資料 1. 環境影響評価書（生物・生態系の現況調査における科学的調査手法）に関する事業者回答の検証（その 1）

内容	日本イコモス国内委員会の指摘 (2023 年 1 月 29 日、2 月 20 日)	事業者の回答（2023 年 4 月 27 日） 東京都環境影響評価審議会令和 5 年第一回総会	日本イコモス国内委員会の検証と回答（2023 年 5 月 10 日）
位置 名称	<指摘事項 1-1> 図 8.6-2 植物群落調査地点 ②の地点は、テニスコートであり、 評価書に記載されている 「中央広場と絵画館前広場をつなぐ広場」は存在しない。 (評価書 298 頁)	「図 8.6-2 植物群落調査地点」のうち「②中央広場と絵画館前広場をつなぐ広場」がテニスコートとの指摘については、テニスコートではなく円周道路沿いの緑地②を対象に調査を実施しております。なお、地点名の「中央広場と絵画館前広場をつなぐ広場」については「図 8.6-16 樹木の分布状況（建設後）」等示す将来整備後の名称②を使用しております。 (植物群落調査：植物の種類や地面を被っている割合（被度）、高さ等についての調査)  図 8.6-2 植物群落調査地点②より抜粋  図 8.6-16 樹木の分布状況（建設後）より抜粋	「現況調査」の項目であり将来整備後の名称を記載することは不適切です。誰も理解することはできません。記載されたエリアはテニスコートであり、回答書に記載されている緑地の範囲は図示されていないため、理解することはできません。回答にあるように整備後の名称を使うのであれば神宮外苑広場南側は、秩父宮ラグビー場であり御説明が一致していません。当該地域は貴重な樹木を伐採し、整備後は文化交流施設が建設される計画となっており、「広場」とはなっていません。   文化交流施設の建築が建てられ、「広場」ではない。 図 8.6-2 植物群落調査地点より抜粋 図 8.6-16 より抜粋

図 8.6-4 緑地の分布状況

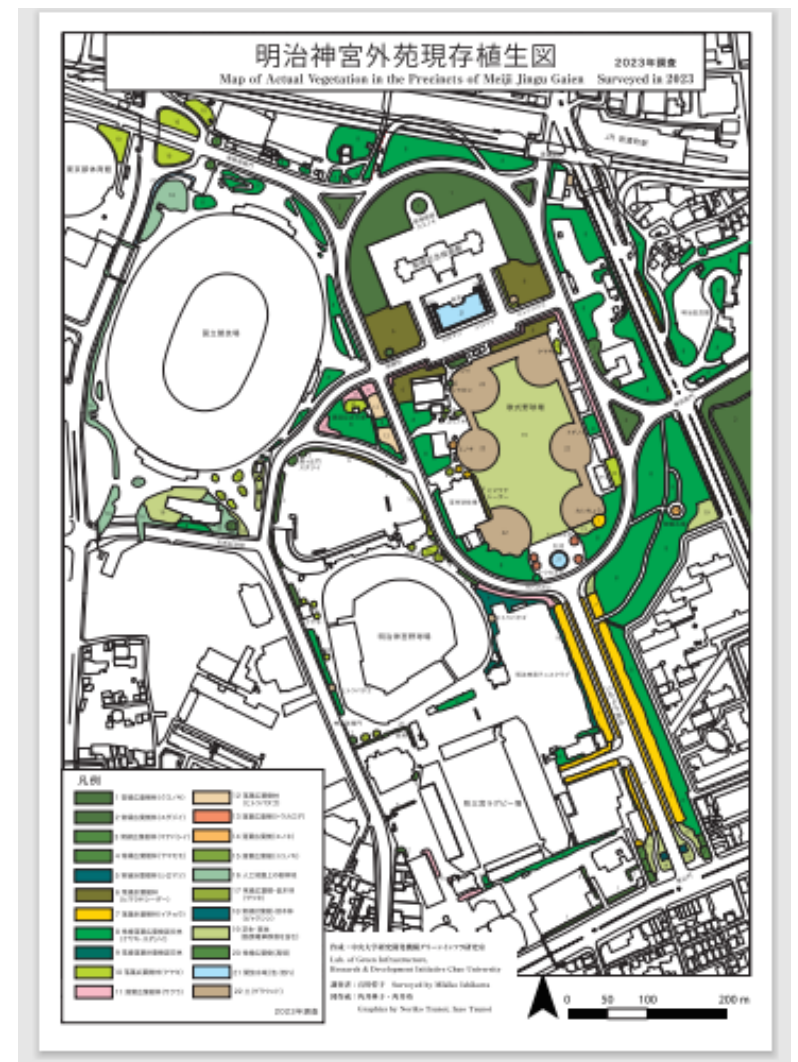
「緑被率の求積は、相観植生図から求めた」と記載されているが、現況調査結果の「相観植生図」が評価書の中に掲載されていない。

緑地の分布状況を現存植生図とすることは、重大な間違い

p. 303 記載の「相観植生図」が評価書の中に掲載されていないとの指摘については、p. 309 の「図 8.6-4 緑地の分布状況」が同図に該当します。

建国記念文庫の森の一世紀（豊かな多様性を有する森に成長してきた歴史的経緯） 1926～2023 年

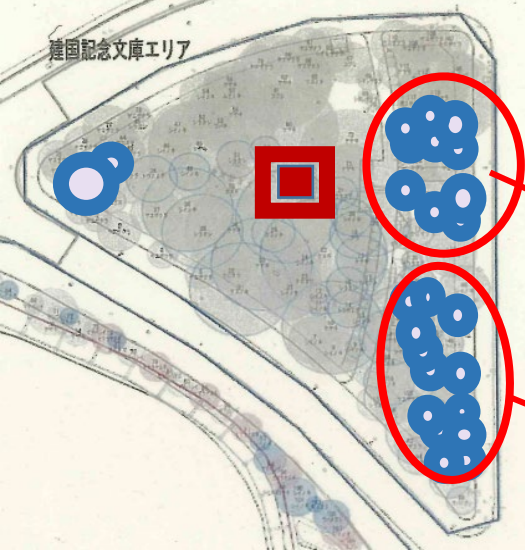
秩父宮ラグビー場の建設に
より、震災、戦災をくぐり抜け、
一世紀にわたり継承されてきた森
は消滅する

「建国記念文庫の森」群落調査の位置及び断面図：（南側の樹林地と記載。種組成が整合せず。確認が必要）

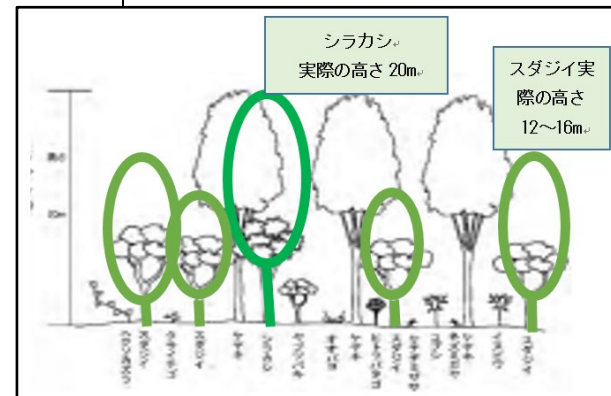
表 2.4-20(2)は、建国記念文庫の森南側」と記載されていますが、現地で確認を行った結果、当該樹林地において唯一出現するタブノキは北側の森にあることから、この調査区は、北側の保存される予定の樹林地ではないかと考えられます。至急、確認をすべきです。

この群落は、高木層（T1）はケヤキ(3.3)ですが、亜高木層にはスダジイ(3.3)が占めており、落葉広葉樹と常緑広葉樹の階層性のある群落であり、常緑・落葉混交林（スダジイ・ケヤキ）の分類が適切です。また、毎木調査表と照合した結果、植生断面図は以下の通り間違っていました。以上より、データとしては、著しく信頼性に欠けるものと言わざるをえません。

亜高木層のスダジイの生育が旺盛で、常緑広葉樹林への遷移が進んでいます。（図 8.6-5(1)に追記）

「建国記念文庫の森」群落調査の位置及び断面図：（北側の樹林地と記載されていますが、確認が必要）

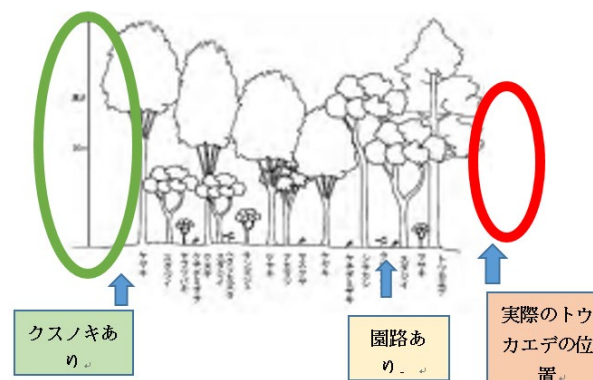
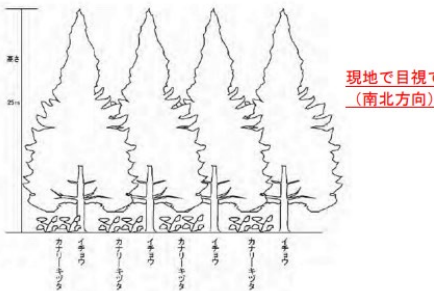
表 2.4-20(1)は、「建国記念文庫の北側」と記載されていますが、毎木調査表及び現地で確認を行った結果、亜高木層に、南側の森には出現しないタブノキが、現況通り出現しないことから、この調査区は、ラグビー場の建設により破壊される予定の南側の樹林地ではないかと考えられます。至急、確認をすべきです。この群落は、高木層 (T1) はケヤキ(5.4)となっていますが、亜高木層にはスダジイ(2.2)とシラカシ (2.2) が占めており、落葉広葉樹と常緑広葉樹の階層性のある群落であり、常緑・落葉混交林 (スダジイ・ケヤキ) の分類が適切です。また、毎木調査表と照合した結果、植生断面図は以下の通り間違っていました。著しく信頼性に欠けるものと言わざるをえません。

図 8.6-5(1) ①神宮外苑広場（建国記念文庫）の植生断面図より抜粋

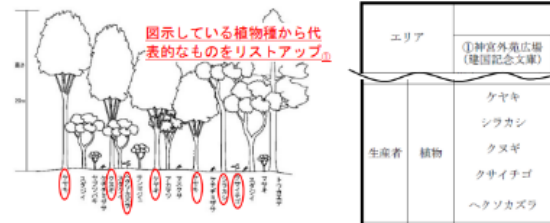
④代表的樹種リストには、重要な識別種であるスダジイが記載されていません。

また、図 8.6-5(1)の植生断面図は、既に指摘を行いました、第二層を構成するスダジイの樹高が、毎木調査表と照合した結果、誤っています。

表 8.6-26 に記載の植物種の記載の基準については、p.310～p.312 の植生断面図の図示している植物種から代表的なものをリストアップ^④しております。
また、スダジイの記載が欠落しているとの指摘については、当該地区の潜在自然植生に分類しており、表 8.6-26 やそれを説明した文章^⑤にも記載しております。

図 8.6-6 緑のネットワークの状況（現況）より抜粋

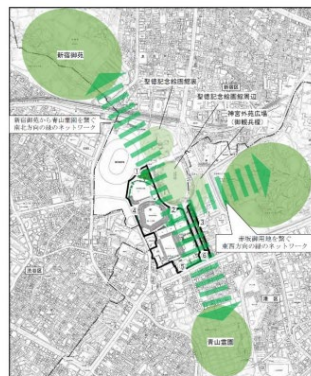
この図は、外苑の設計意匠の基本を知らない調査者が恣意的に書いたものと判断され、誤りというよりは、現実を踏まえない「虚偽」のダイアグラムとなっている。

新宿御苑～外苑～青山霊園に至る南北軸は、この図に示す通りであるが、東西軸は、間違っている。

創建時の図面をみれば明らかであるが、外苑の東西軸は、絵画館の前景を東西に支えるものとして設計されている。建国記念文庫の森から、絵画館前のヴィスタ景を支える東西の常緑樹林帯を経て外周林に至り、明治記念館の庭園に至る構造が東西軸である。更に、この東西軸は武蔵野台地の崖線の緑地を包含し、東宮御所の緑地から外濠に繋がり、弁慶橋（風致地区）に至るダイナミックな構造となっており、東京を代表する緑のネットワークである。

この項は、現況の記載であり、事実を捻じ曲げて、記載することはできません。修正が必要です。

緑のネットワークの東西軸が間違っているとの指摘については、建国記念文庫の森から、絵画館前のヴィスタ景を支える東西の常緑樹林帯を経て、外周林に至り、明治記念館の庭園に至るネットワークが存在することは認識しておりますが、当該ネットワークのみとは考えておらず、より緑量の多い場所（神宮外苑広場（御観兵榎）等）に矢印を記入しており、虚偽ではございません。

図 8.6-13 移植樹木の樹種及び樹木番号（建設後、詳細調査等を反映）より抜粋

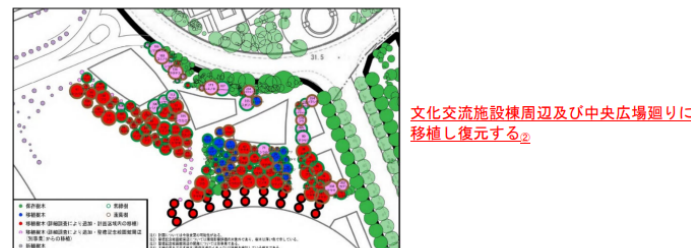
①ラグビー場の建設に伴う神宮外苑広場（建国記念文庫）の樹林地の変化を、樹木位置図、伐採・移植計画に基づき、精査を行った結果、一部ではなく、80%近い樹林地が破壊されることが明らかになった。

建国記念文庫の森は、現況の面積の80%近い樹林地が、破壊されます。

中央広場に復元するとされる樹林地の内容については、生態系の秩序をふまえない樹林地であることを、1月23日1月29日の要請書であきらかにしております。

この御回答は、同じ図面を単に貼り付けているだけで、内容が記載されておらず、御回答として成立しないものとなっております。

神宮外苑広場（建国記念文庫）の樹林地は一部ではなく、80%近くが破壊されるとの指摘について、神宮外苑広場（建国記念文庫）等の緑地は破壊するわけではなく、北側は保全エリアとして残し^①た上で、文化交流施設棟周辺及び中央広場廻りに移植し復元する^②計画です。なお、移植先には神宮外苑広場（建国記念文庫）等から約112本の樹木を移植し、さらに新植樹木も配置することで、神宮外苑広場（建国記念文庫）の樹林及び生態系を復元いたします。
